改善箇所説明図

改善の内容

基準不適合発生箇所

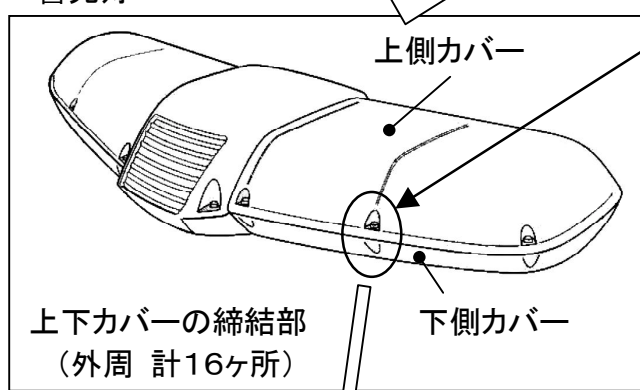
車両に架装した警光灯(社外品)の上下カバーの外周締結部(計16ヶ所)において、下側カバーの埋込ナット部に応力集中が発生しており、そこに走行振動や日射熱等の外的要因が加わることで亀裂が発生することがある。

そのため、そのままの状態で使用を続けると、締結部が損傷し、最悪の場合、上側カバーが脱落するおそれがある。

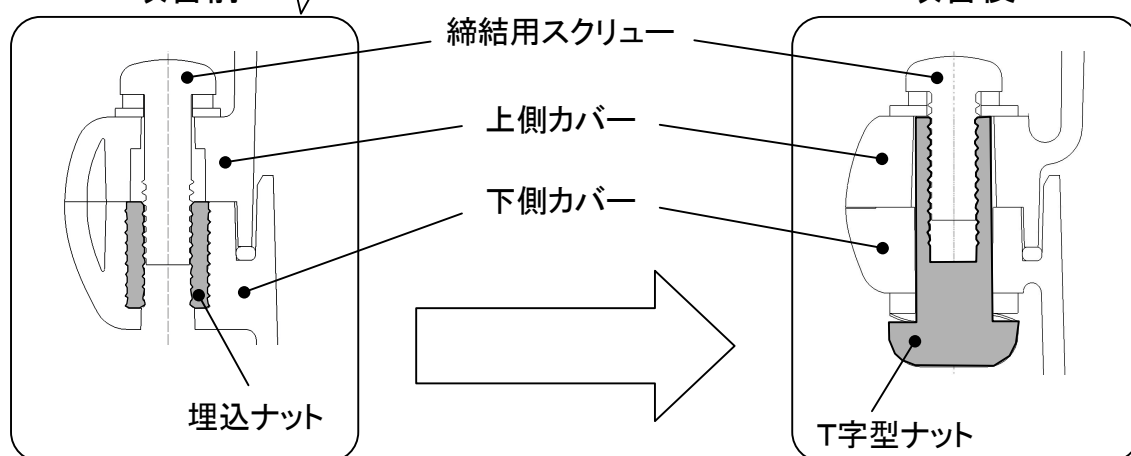
ナットを変更し、締結部の応力を緩和する構造に変更する。

全車両、警光灯を対策品と交換する。

注: は、交換部品を示す (警光灯のアッセンブリ交換)
